Acuerdo 1130 Por el cual se aprueba la incorporación del cambio en los límites de generación y absorción de potencia reactiva de la unidad 5 de la central de generación Guavio y la respectiva curva de carga

1130

17 Enero, 2019

**Figura 1.** Curva de Carga Unidad 5 de la central Guavio.

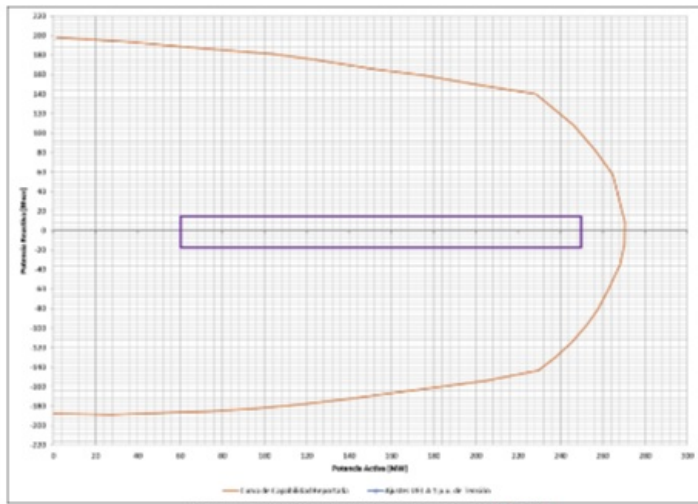
Aprobar la declaración de una nueva curva operativa de carga de la unidad 5 de la planta de generación Guavio, en la que se define la capacidad para entrega y absorción de potencia reactiva de la unidad en función de la potencia activa generada.

Sobreexcitación			Subexcitación		
P [MW]	Q [Mvar] Antes	Q [Mvar] Después	P [MW]	Q [Mvar] Antes	Q [Mvar] Después
60	+184.98	+15	60	-139.00	-15
150	+168.53	+15	150	-106.00	-15
240	+122.46	+15	240	-78.00	-15
250	-	+15	250	-	-15
